Assunto: Nova Gaxeta para Campo
Modelos: BRG 39ACA/ ECA, BRF 41ACA/ ECA, RD41A0
Marca: Brastemp e Consul

Fig.01

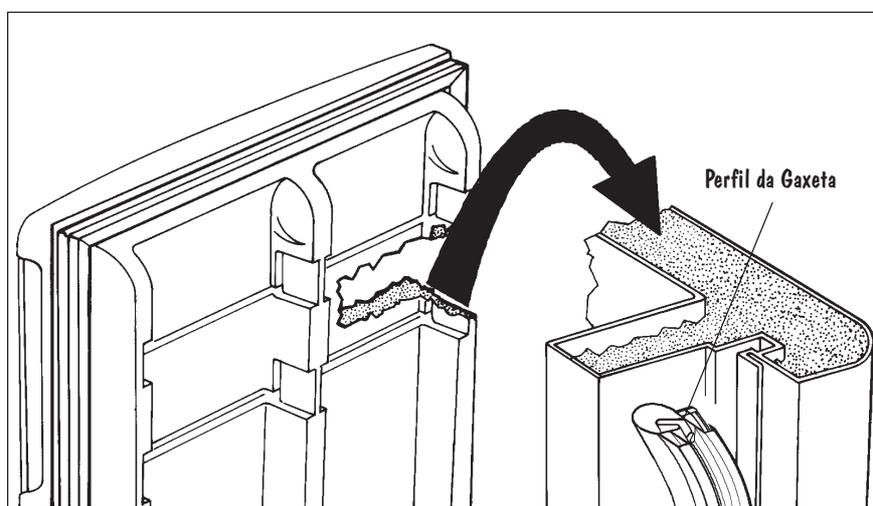
Com o objetivo de facilitar a troca de Gaxetas no campo, estamos diminuindo o perfil da Aba e modificando o perfil de encaixe da Canaleta, conforme mostra a figura 01/02.

Fig.03

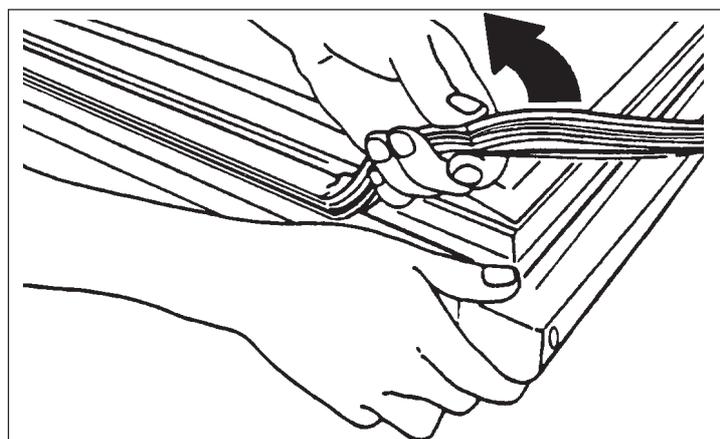
- 1 - Retire a Porta do produto e coloque-a sobre uma mesa.
- 2 - Remova a Gaxeta danificada, puxando e desencaixando-a do Painel

Fig.04

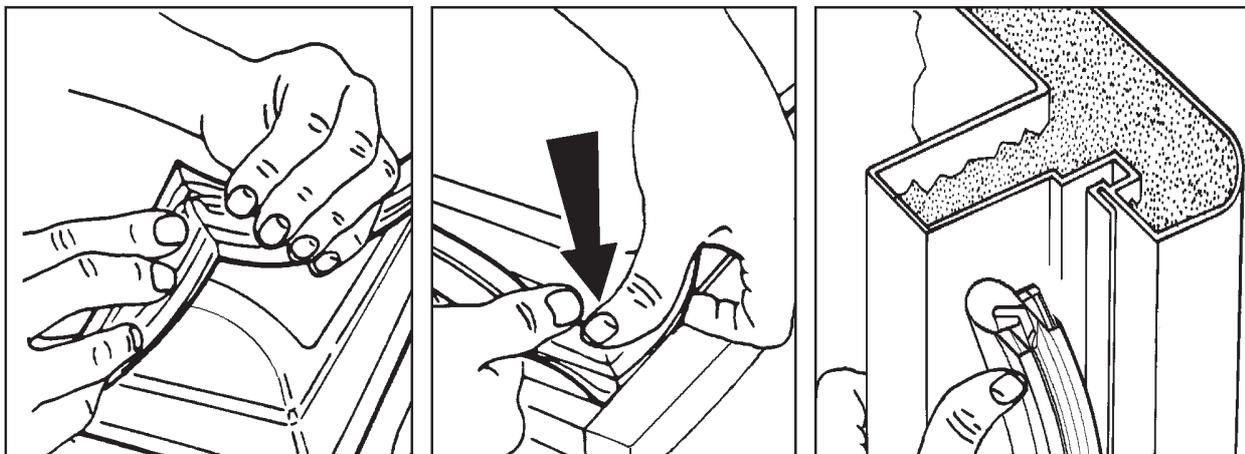
3 - Posicione a nova Gaxeta sobre o Painel, iniciando o encaixe pelos cantos da Canaleta e posteriormente em toda a sua extensão.

Fig.05

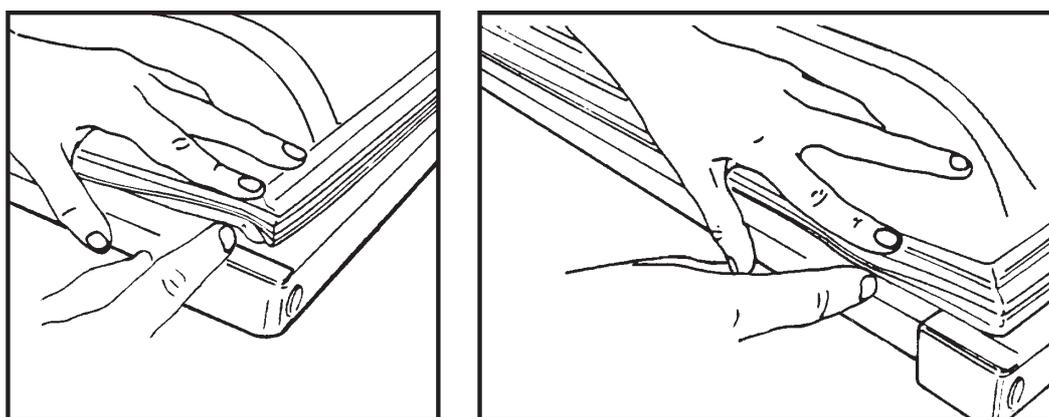
4 - Encaixe o perfil da Aba no Painel, monte a Porta no produto e faça a regulagem.
